改善箇所説明図

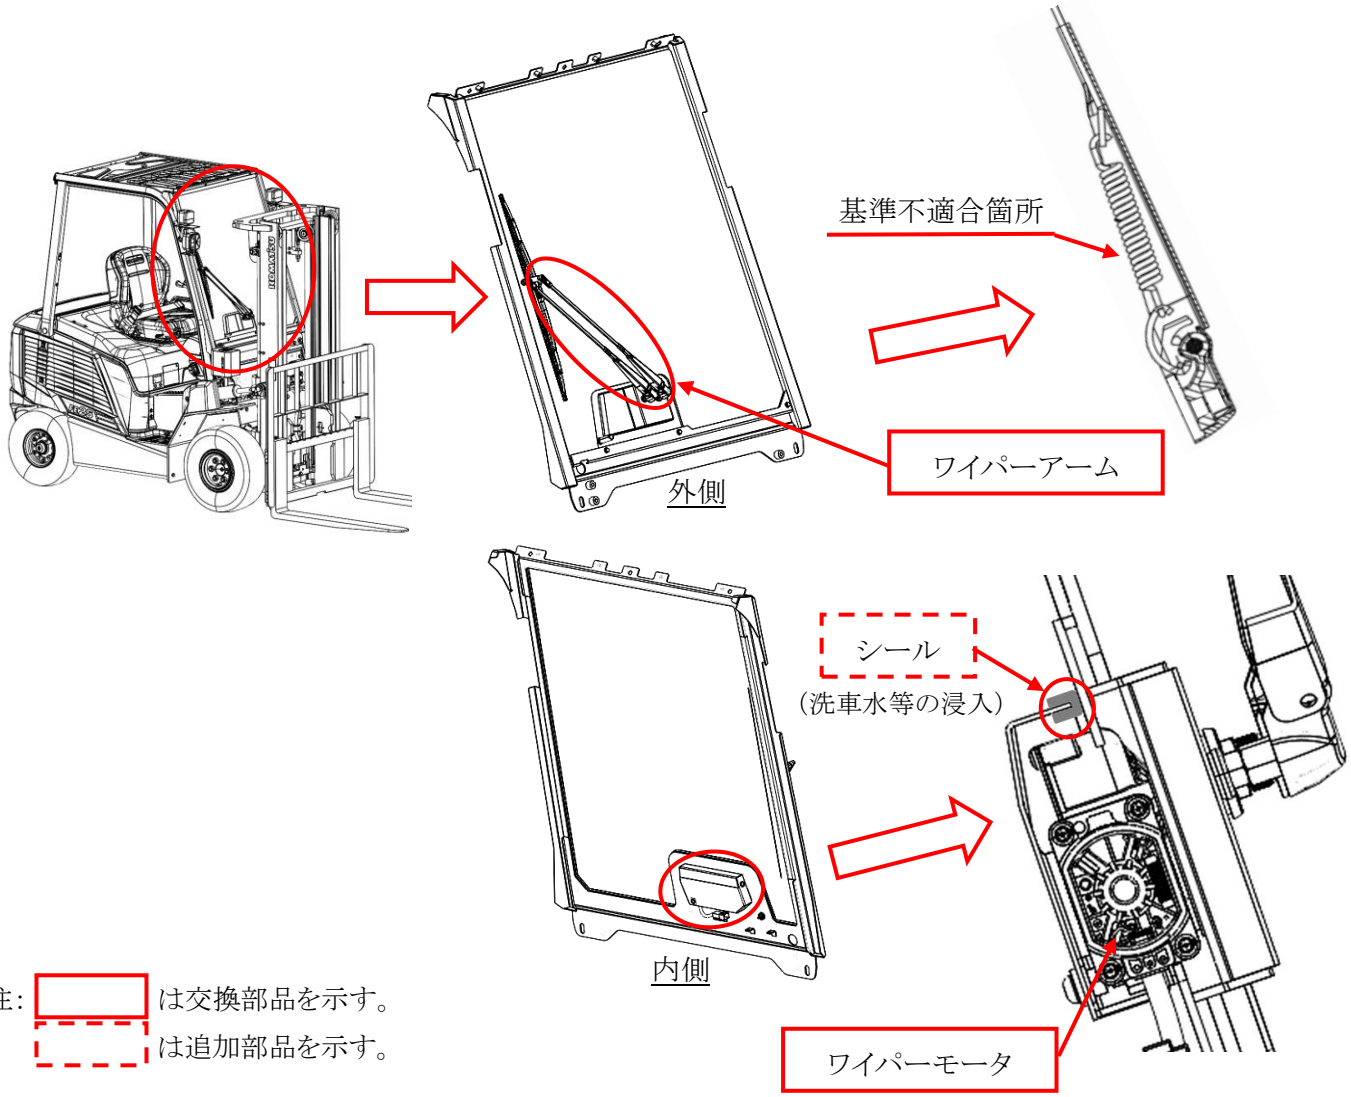
バッテリ式フォーク・リフトのワイパーにおいて、ワイパーアームに取り付いているスプリングの長さ指示が不適切なため、ワイパーが前面ガラスに強く押し付けられているものがある。そのため、そのまま使用を続けると、ワイパーが途中で止まり、動かなくなる場合がある。また、ワイパーモータカバーの設計が不適切であったため、隙間から水等が浸入しモータ内部が腐食しワイパーが作動しなくなるおそれがある。

改善措置の内容：全車両、適切な長さのスプリングを取り付けたワイパーアームに交換する。あわせてワイパーモータを新品に交換し、ワイパーモータカバーにシールを追加する。

識別：ワイパーモータカバーのシール有無で識別する。
